Gemeinde Heist**Beschlussvorlage****Vorlage Nr.: 1006/2022/HE/BV**

Satzungsbeschluss für den Bebauungsplan Nr. 9, 2. Änderung für das Gebiet südlich der Hauptstraße, westlich des Großen Kamps, nördlich der Rosentwiete und östlich des alten Sportplatzes

Gemeinde Heist, Bebauungsplan Nr. 9, 2. Änderung, Beteiligung der Behörden und sonstigen Träger öffentlicher Belange, öffentliche Auslegung - Auswertung der Stellungnahmen zum Entwurf –		
Ohne Anregungen und Bedenken		
Behörden und sonstige Träger öffentlicher Belange		
PLEdoc Netzauskunft, Postfach 120255, 45312 Essen, Stellungnahme vom 13.01.2022		
ExxonMobil Production Deutschland GmbH, Riethorst 12, 30659 Hannover, Stellungnahme vom 13.01.2022		
Gasunie Deutschland Transport Services GmbH, Stellungnahme vom 13.01.2022		
Ericsson Service GmbH, Stellungnahme vom 18.01.2022		
Regionalpark Wedeler Au e.V., Geschäftsstelle, Rathausplatz 3-5, 22880 Wedel, Stellungnahme vom 18.01.2022		
Landesamt für Landwirtschaft, Umwelt und ländliche Räume des Landes Schleswig-Holstein, Untere Forstbehörde, Memellandstraße 15, 24537 Neumünster, Stellungnahme vom 19.01.2022		
Gebäudemanagement Schleswig-Holstein AöR, Küterstraße 30, 24103 Kiel, Stel

Bodenkarte des Landes SH

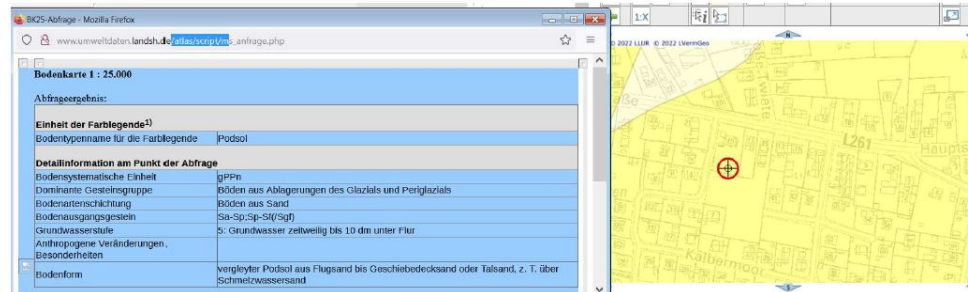
Der unteren Bodenschutzbehörde sind keine Informationen bekannt, die eine Untersuchungspflicht an die Gemeinde zur bodenschutzrechtlichen Gefahrerkundung erfordern.

Aus Sicht der unteren Bodenschutzbehörde könnte sich durch die gewollte Niederschlagsversickerung, bei den jahreszeitlich zu erwartenden hohe Grundwasserständen, ein geohydrologisches, nicht von einzelne Grundstückseigentümer*Innen lösbares Problem, ergeben. Hier sollte die Bauleitplanung Konfliktlösungsmöglichkeiten für die zusätzlich ermöglichten Bauflächen aufzeigen.

Die Entwässerung des anfallenden Oberflächenwassers soll durch Ableitung in das vorhandene Regenwassernetz der Gemeinde Heist erfolgen. Die Aufnahme der Festsetzung von versickerungswirksamen Stellplätzen und Zuwegungen dient der teilweisen Aufrechterhaltung der Versickerungsfähigkeit des Bodens innerhalb des Plangeltungsbereiches.

Änderungen am Entwurf des Bebauungsplanes ergaben sich aus dieser Stellungnahme heraus nicht.
